Ayuntamiento de San Fulgencio

A LA CONFEDERACIÓN HIDROGRÁFICA DEL SEGURA

Que en mi condición de usuario de la Demarcación del Segura, ante el anuncio en el BOE, número 148 de fecha 22 de junio de 2021, de la Dirección General del Agua por el que se inicia el periodo de consulta pública de los documentos titulados "**Propuesta de proyecto de plan hidrológico**", "**Propuesta de proyecto de plan de gestión del riesgo de inundación**" y "**Estudio Ambiental Estratégico conjunto**" e interesada en el proceso, dentro del plazo de **seis meses**, establecido en el anuncio para realizar aportaciones y formular observaciones y sugerencias para el tercer ciclo de planes hidrológicos de cuenca en la fase de consulta pública, se formulan las siguientes observaciones al texto sometido a información pública:

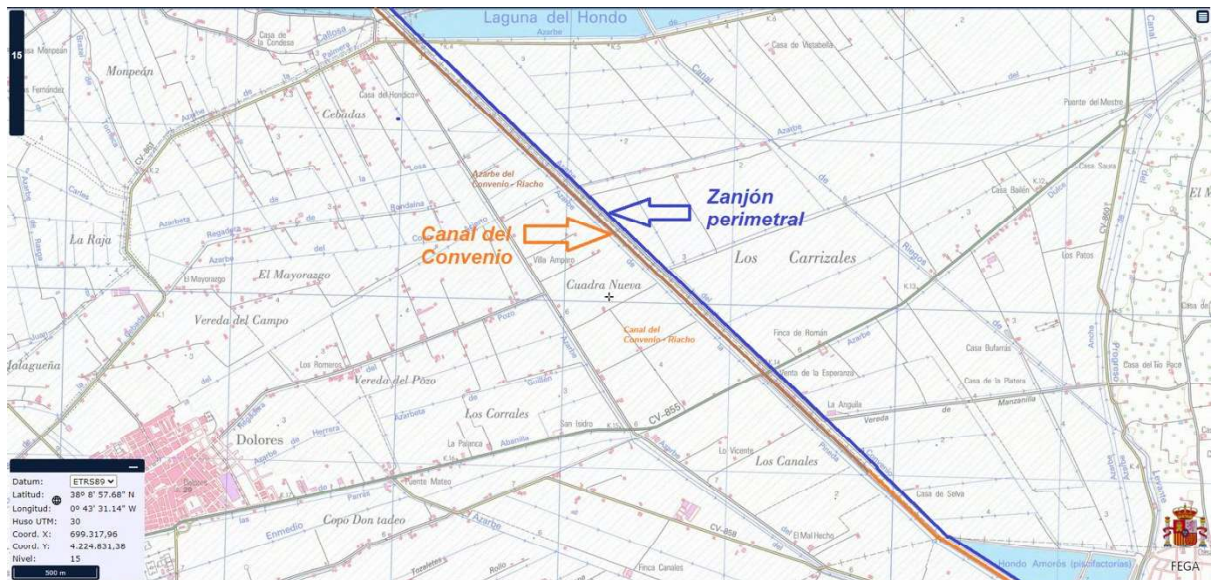
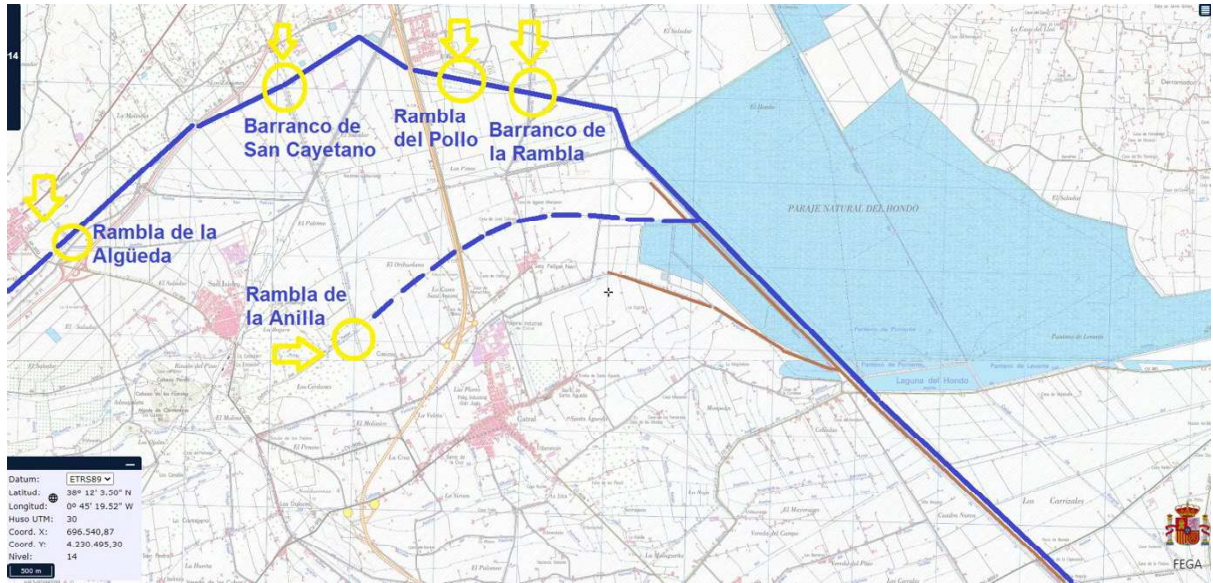
- Que igualmente se incluya la obligación de que los Ayuntamientos tengan una buena evacuación de las aguas pluviales.
- Que también se incluya la prohibición de construir infraestructuras viarias que actúen como efecto barrera debiendo hacerse estructuras permeables y no con taludes, como ocurrió en la N-332 cuando la citada

riada de septiembre de 2019, en la que actuó de efecto barrera e imposibilitó el mejor desagüe de la zona. Se debería elevar esta nacional para que el agua pueda pasar por debajo.

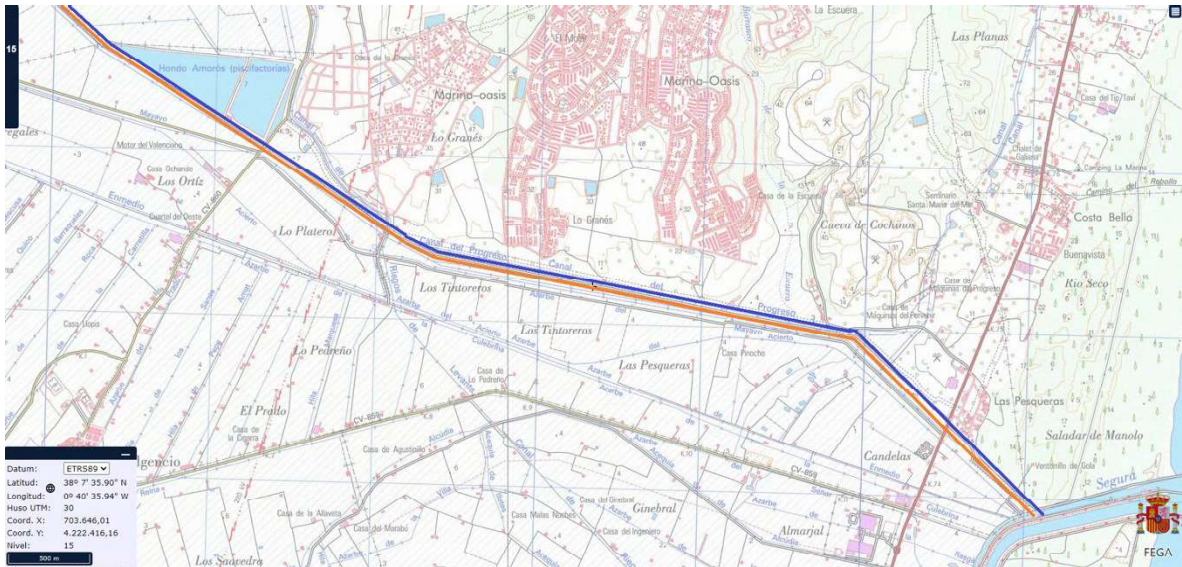
- Que se construya un cauce perimetral que recoja las aguas procedentes de las ramblas de la sierra de Crevillente, interceptándolas al norte de San Felipe Neri y conduciéndolas hasta la desembocadura,

en un trazado paralelo al actual canal del Convenio. Dicho trazado ocupa gran parte de la traza actual del Convenio, lo que requerirá la construcción de un nuevo canal que podría discurrir por la traza del azarbe del Riacho de Catral, según se especifica en los planos adjuntos:
